San Martino Siccomario, 30/09/2021
Prot. NORD/PAV/Pas/ 209 /Del
Rif. EAM36400 – EAM36403

Oggetto: PROGETTO DEFINITIVO PER LA REALIZZAZIONE DI UN NUOVO IMPIANTO FOTOVOLTAICO A TERRA DENOMINATO “RF SIRIO” DI POTENZA PARI A 7,67 MWp E RELATIVO ELETTRODOTTO PER LA CONNESSIONE ALLA RTN, SITO IN LOCALITA’ CASCINA AGAZZARA NEL COMUNE DI SARMATO (PC)

**Metanodotto: POGGIO RENATICO - ALESSANDRIA DN 900 (36”)
ALL. ENEL LA CASELLA DN 500 (20”)**

GESTIONE INTERFERENZA
NUOVO ELETTRODOTTO MT
CON GASDOTTO SNAM

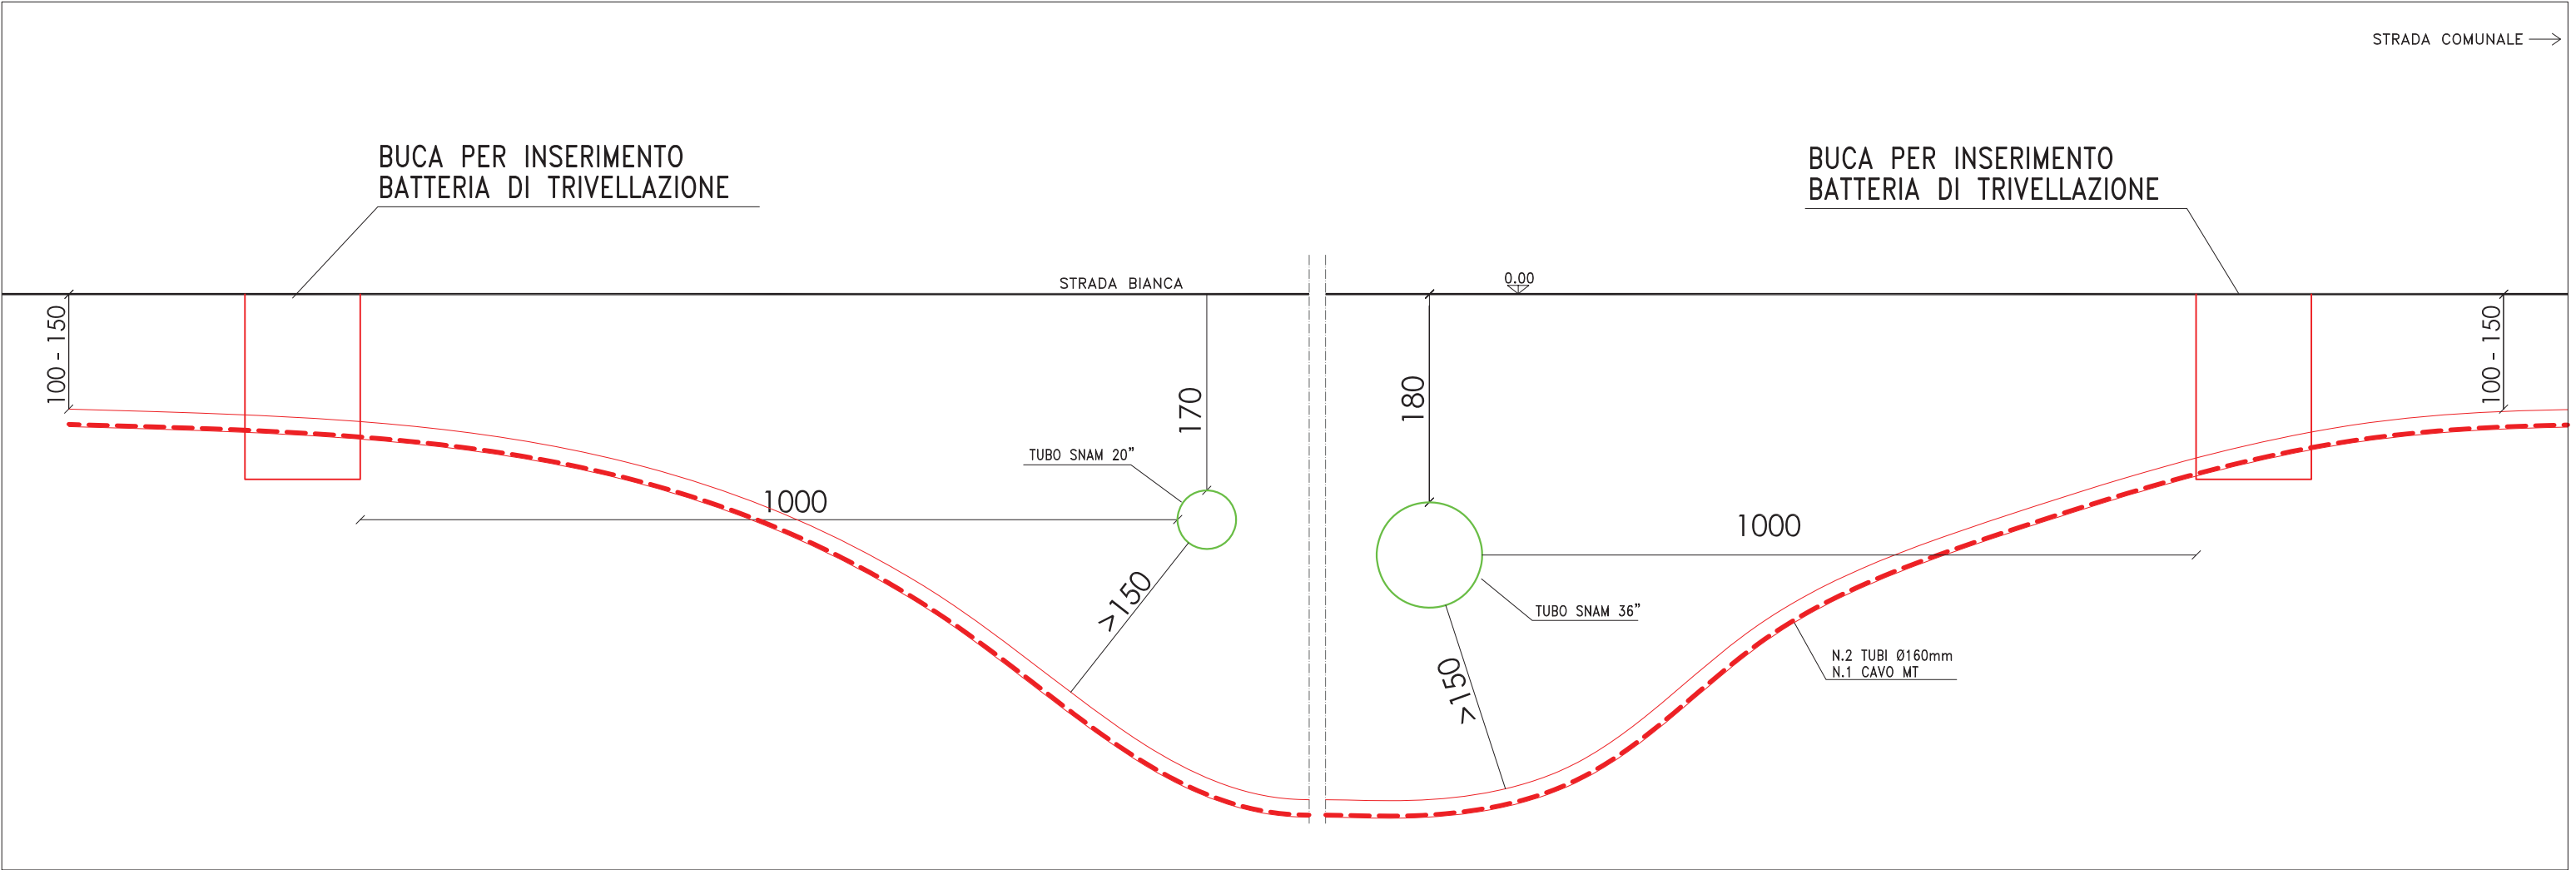
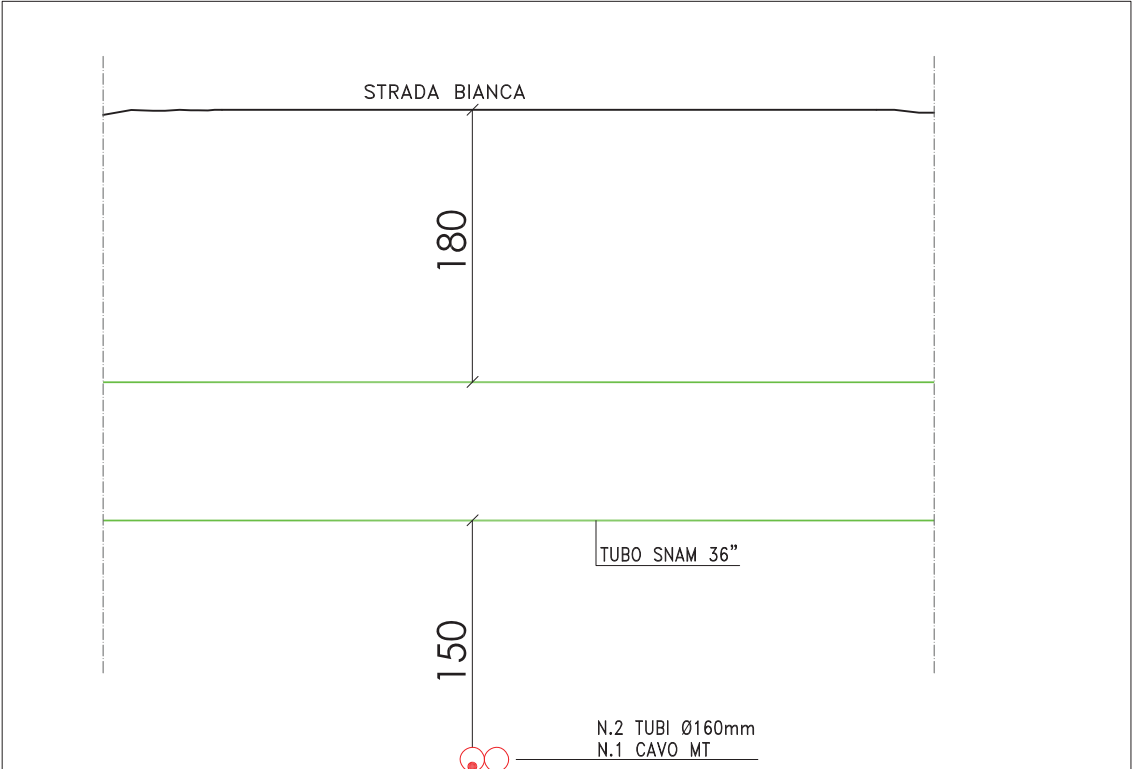
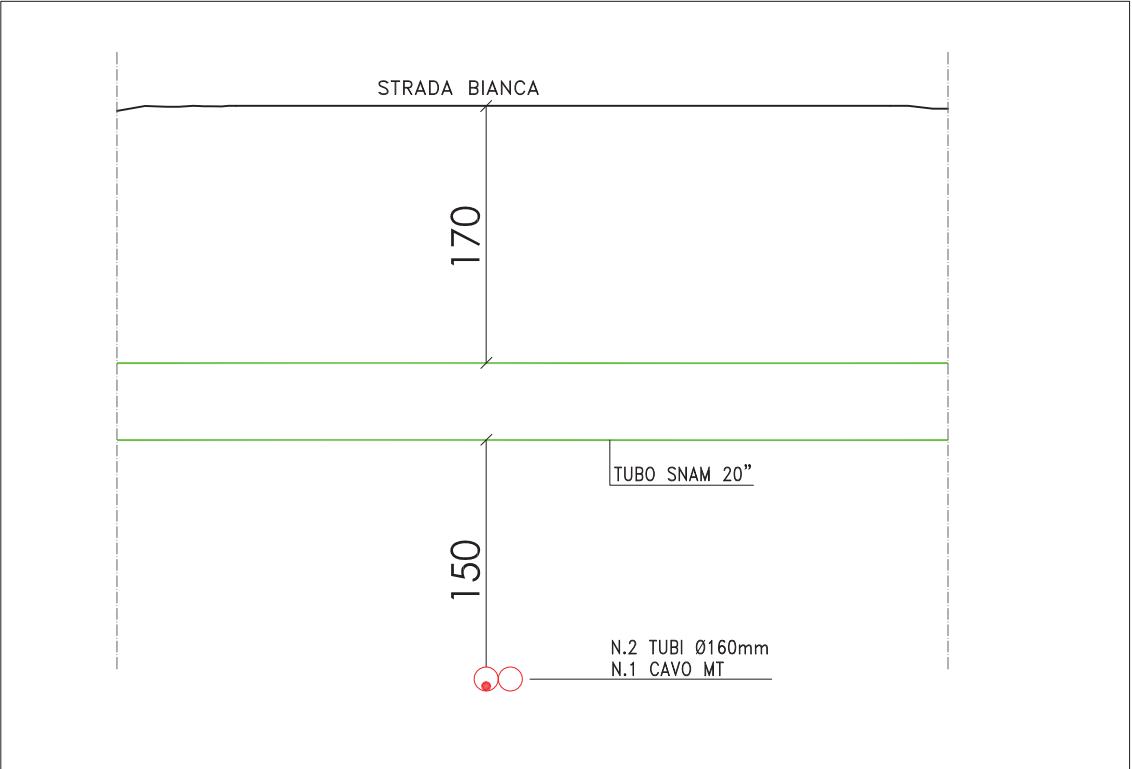
- Eventuali pozzetti di ispezione dovranno essere posizionati a metri 20 per parte asse condotta.
- b) Le opere in progetto potranno essere realizzate in attraversamento dei metanodotti **"POGGIO RENATICO – ALESSANDRIA" DN 900 (36")** e **"ALL. ENEL LA CASELLA" DN 500 (20")** purché, nel punto di interferenza, sia assicurato il rispetto della normativa vigente (D.M.17.04.08 art.2.7) una distanza minima di sicurezza, misurata in senso verticale tra le superfici affacciate più vicine delle condotte, non inferiore a:

- **(tubo libero)** metri 1,50 (*unovirgolacinquanta*) distanza misurata in senso verticale fra le due superfici affacciate più vicine;
- c) qualora in corso di esecuzione dei Vs. lavori non sia rispettata la condizione di cui al punto (a), gli stessi dovranno essere interrotti e Snam Rete Gas dovrà provvedere con proprie imprese idoneamente qualificate - ma a spese di (RF-SIRIO SRL) - ad eseguire gli interventi necessari per l'adeguamento dei propri impianti. In tal caso sarà cura della stessa Snam Rete Gas, a fronte di Vs. specifica richiesta, formalizzare il preventivo dei costi di addebito e dei tempi necessari alla risoluzione dell'interferenza;

- d) l'esecuzione delle Vs. opere e le eventuali attività di scavo in prossimità della nostra condotta potranno essere effettuate mediante l'utilizzo di mezzi meccanici di dimensione e potenza ridotta con peso complessivo a pieno carico non superiore a 15 t dotati di benna liscia fino ad una distanza di metri 1 dal metanodotto, la restante parte dello scavo dovrà essere effettuata a mano, il tutto alla presenza del ns. personale. Resta inteso che dovranno essere rispettate tutte le modalità operative eventualmente richieste dal ns. personale presente sul posto, atte a garantire la sicurezza del metanodotto;

Resta, altresì, inteso che la fascia asservita al nostro metanodotto, pari a metri 20 per parte dall'asse della condotta dovrà essere lasciata a terreno agrario, non potrà essere pavimentata né adibita a deposito di materiali e/o di mezzi ed apparecchiature in genere, né potrà essere alterata la quota di posa della condotta.
